東海発電所

- 性能維持施設の性能等について
- 廃止措置に係る品質マネジメントシステムについて

< 補足説明資料 >

日本原子力発電株式会社

図 4. 1 見直しを行う性能維持施設 (1 / 5)

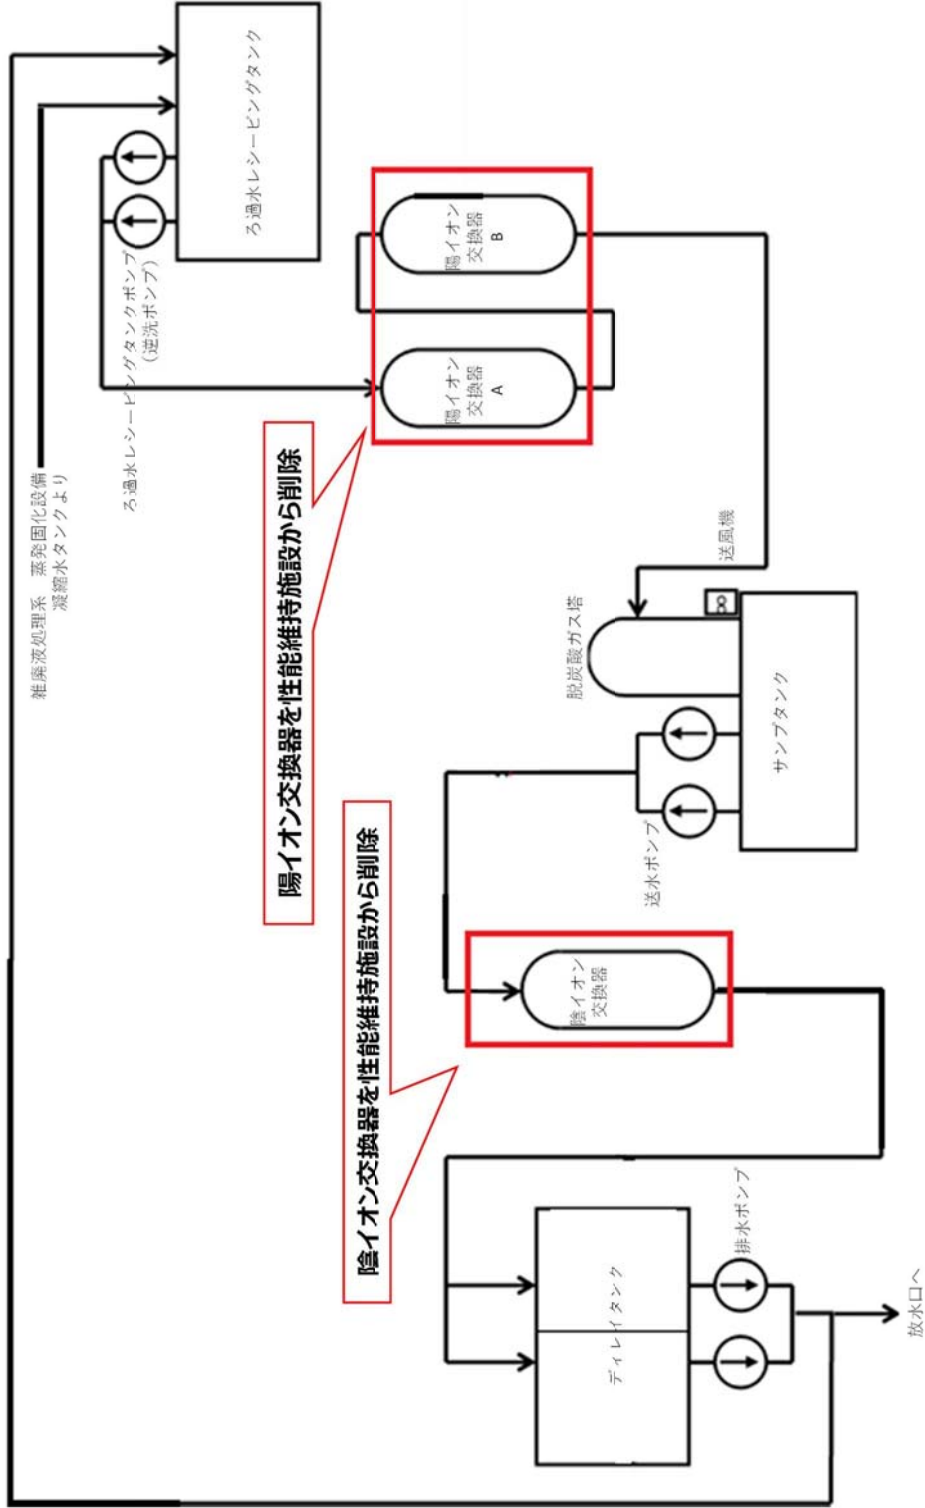
(1) 放射性廃棄物処理設備 使用済燃料冷却水処理系 陽イオン交換器

(2) 放射性廃棄物処理設備 使用済燃料冷却水処理系 陰イオン交換器

当該設備については、運転中は使用済燃料冷却池の冷却水の浄化処理に使用していた。使用済燃料冷却池の冷却水を平成15年4月に処理完了した後は、固化処理装置で発生した蒸気の凝縮水の処理に使用していた。蒸発固化装置の恒久停止に伴い、今後処理する廃液が発生しないため、恒久停止し性能維持施設から削除する。恒久停止とともに、使用済燃料冷却水処理系の系統隔離措置を実施する。

図 4. 1 見直しを行う性能維持施設（2 / 5）

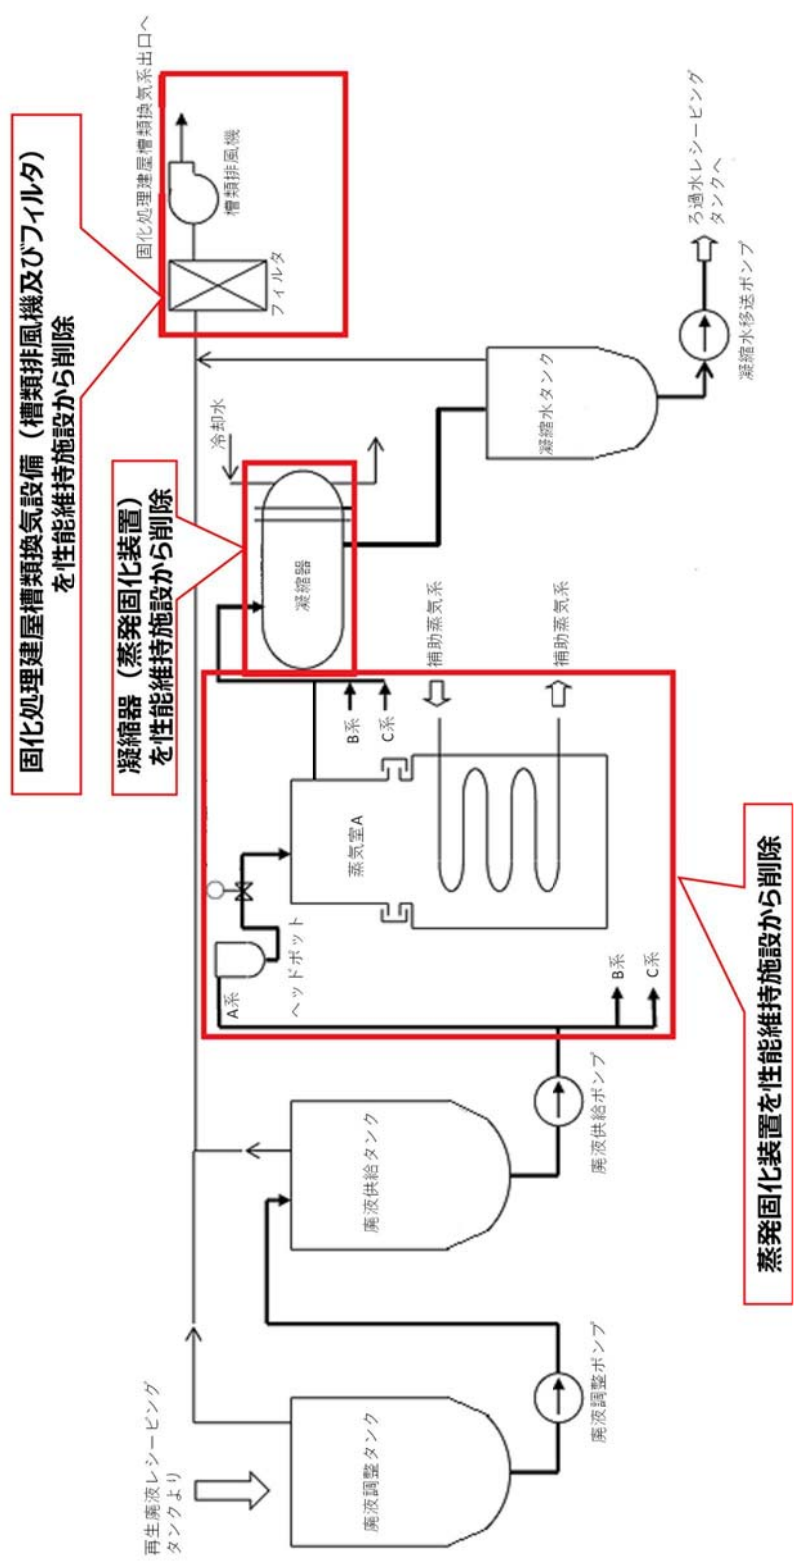
(3) 放射性廃棄物処理設備 雑廃液処理系 蒸発固化装置

当該設備については、運転中はイオン交換樹脂の再生廃液に含まれる塩濃度が高い廃液の処理に使用していた。使用済燃料冷却池の冷却水の処理が平成15年に完了し、以降イオン交換樹脂の再生廃液は発生しておらず、今後の廃止措置工事において、塩濃度の高い廃液の発生はない。貯蔵していた塩濃度が高い廃液の処理も平成29年3月に終了しており、今後当該設備を用いた廃液処理は実施しないため、恒久停止し性能維持施設から削除する。恒久停止にあたっては、蒸発固化装置に附属する機器等も含め、系統隔離措置を実施する。

(4) 放射性廃棄物処理設備 雑廃液処理系 凝縮器（蒸発固化装置）

当該設備については、蒸発固化装置の運転に伴い発生する蒸気の凝縮を実施していた。蒸発固化装置の恒久停止に伴い蒸気の発生がなくなり、今後は当該設備を使用しないため、恒久停止し性能維持施設から削除する。蒸発固化装置に附属する機器として恒久停止を行い、系統隔離措置を実施する。

(9) 換気設備及び換気設備のフィルタ 固化処理建屋槽類換気設備（槽類排風機及びフィルタ）

当該設備については、蒸発固化装置系統の槽類（廃液調整タンク、廃液供給タンク、凝縮水タンク）の換気設備として使用していた。蒸発固化装

置の恒久停止に伴い、換気が必要がなくなり、今後は当該設備を使用しないため、恒久停止し性能維持施設から削除する。蒸発固化装置に附属する機器として恒久停止を行い、系統隔離措置を実施する。

図 4. 1 見直しを行う性能維持施設 (3 / 5)

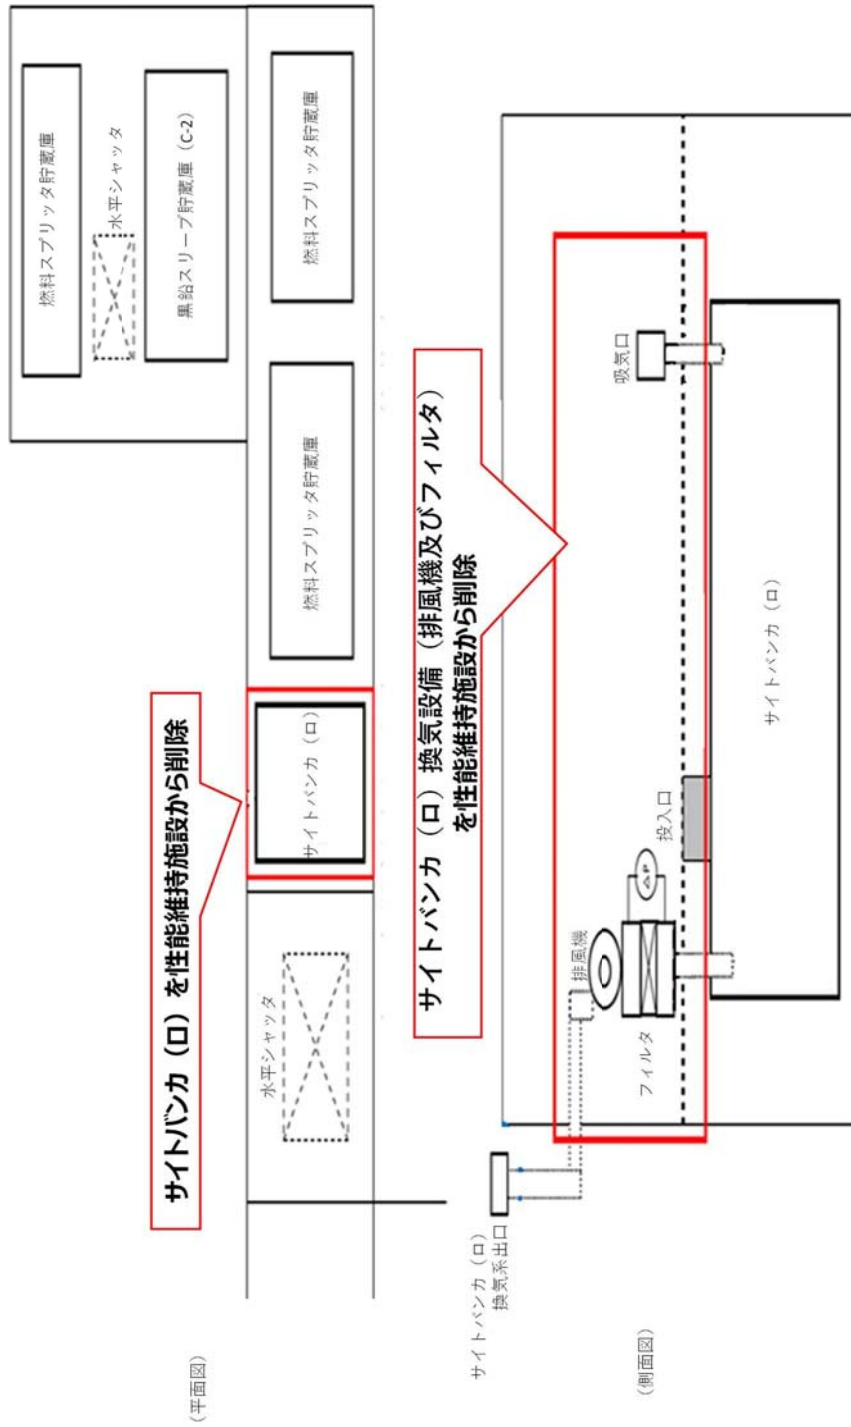
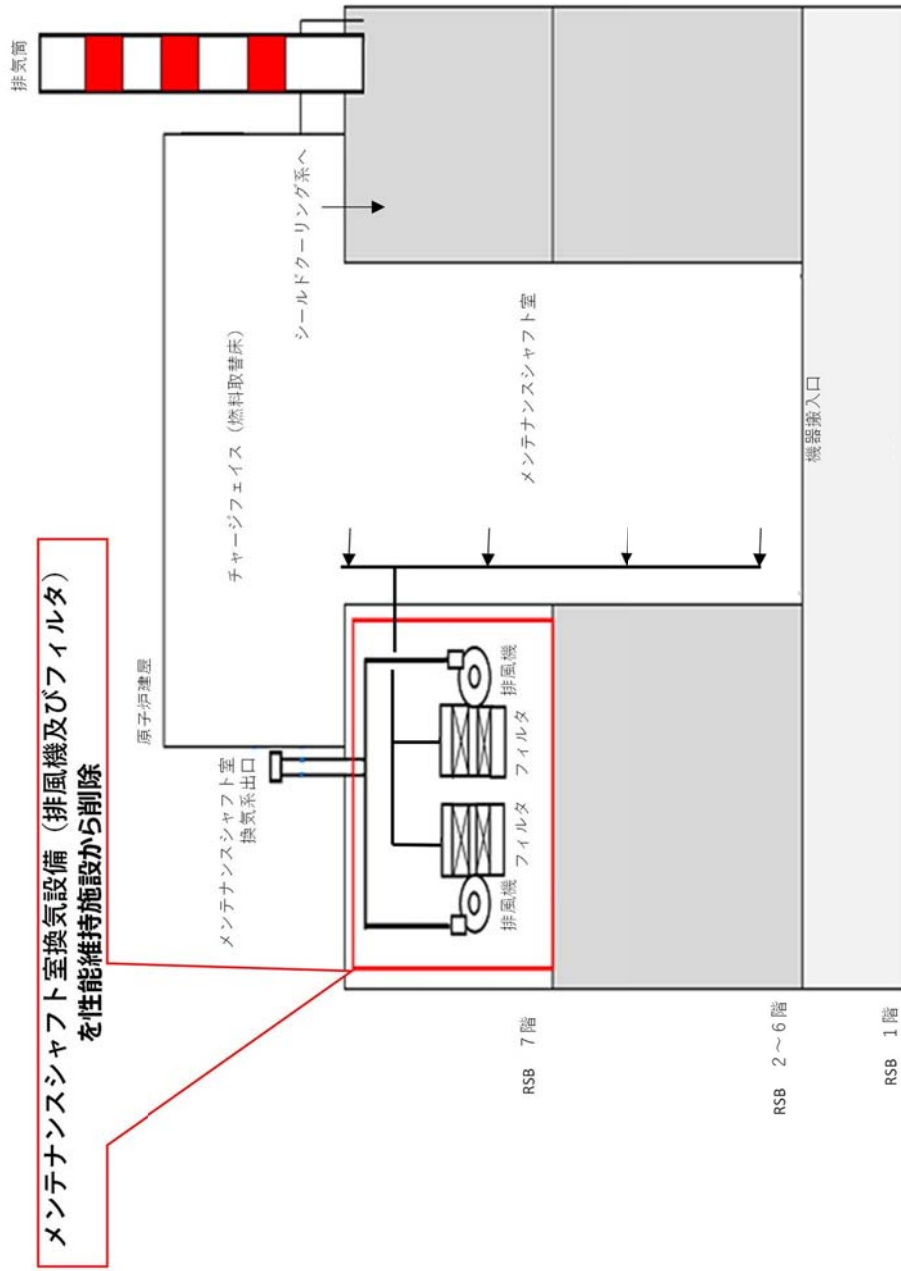
(5) 放射性廃棄物貯蔵設備 サイトバンカ（ロ）

当該設備については、放射性廃棄物を保管していた。当該設備内の放射性廃棄物は平成9年1月に取り出し完了しており、廃止措置計画に記載の性能を維持すべき期間（保管している全ての放射性廃棄物を搬出するまで）が終了し、性能維持施設ではなくなったため、性能維持施設から削除する。

(7) 換気設備及び換気設備のフィルタ サイトバンカ（ロ）換気設備（排風機及びフィルタ）

当該設備については、サイトバンカ（ロ）の換気設備として使用していた。サイトバンカ（ロ）を性能維持施設から除外することに伴い、今後当該設備を使用しないため、恒久停止し性能維持施設から削除する。恒久停止とともに、当該設備の系統隔離措置を実施する。

図4. 1 見直しを行う性能維持施設 (5 / 5)

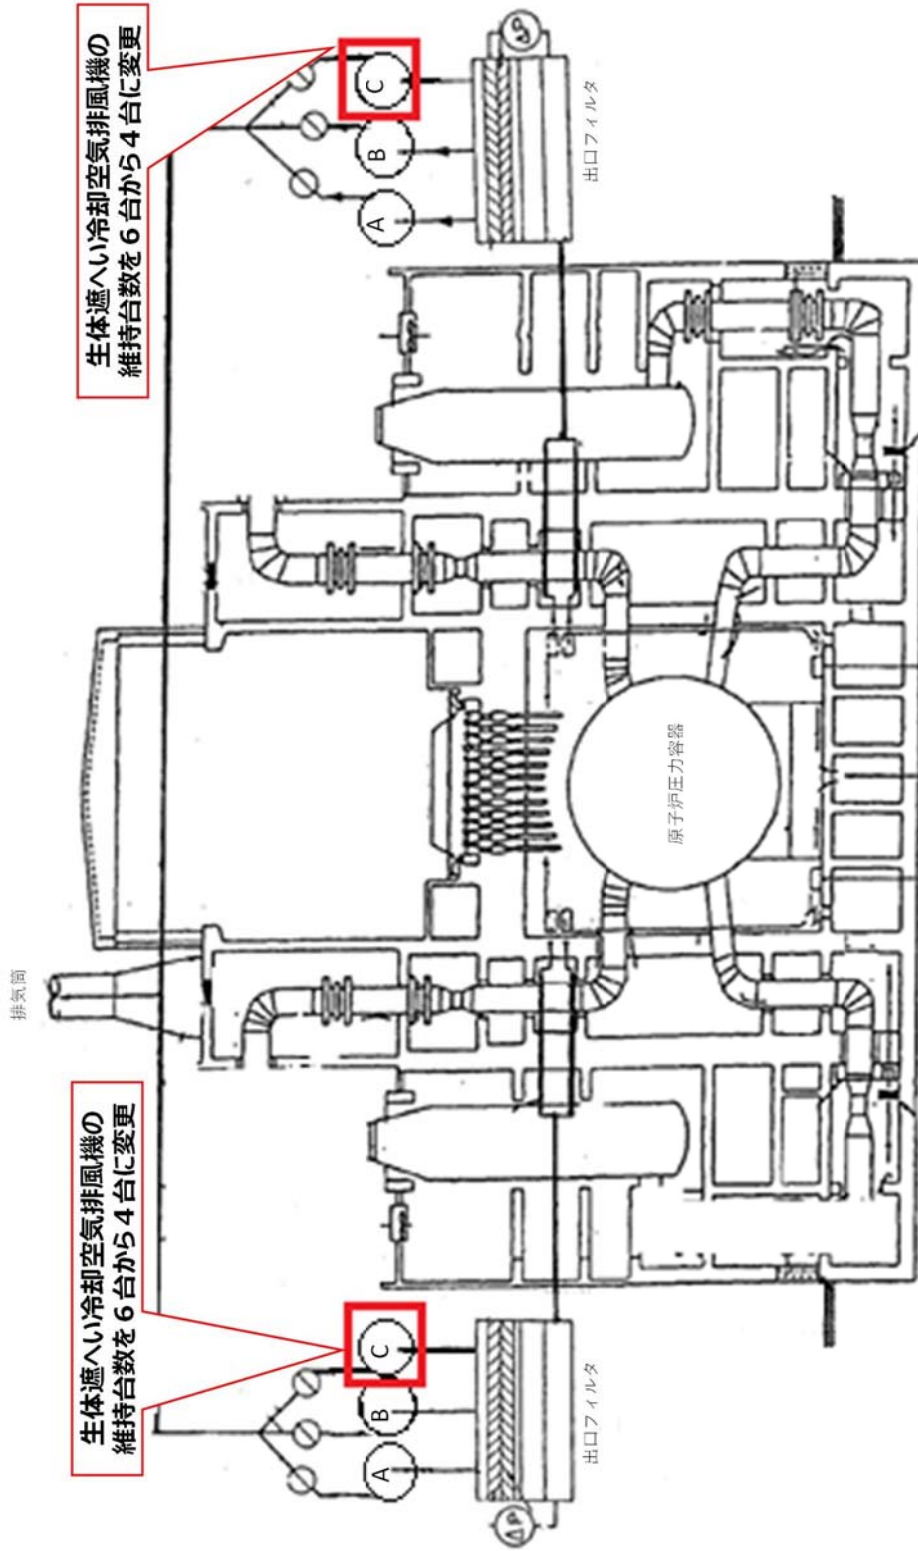
(6) 換気設備 原子炉建屋換気設備 生体遮へい冷却空気排風機

当該設備については、原子炉建屋の負圧維持のため、2台運転（予備4台）で運用している。原子炉建屋の負圧維持自体は1台運転で達成できる

ことを確認しているが、余裕を持つために2台運転としている。現在6台を維持しているが、予備を含めて維持台数を4台に変更する。

保安規定に基づき、生体遮へい冷却空気排風機の運転状態確認を1年に1回実施しており、1台運転で負圧維持を達成できることを確認している。至近の確認は以下の通り。

排風機運転時、原子炉建屋内部が外部より -0.03kPa 以下の負圧であることを確認した。
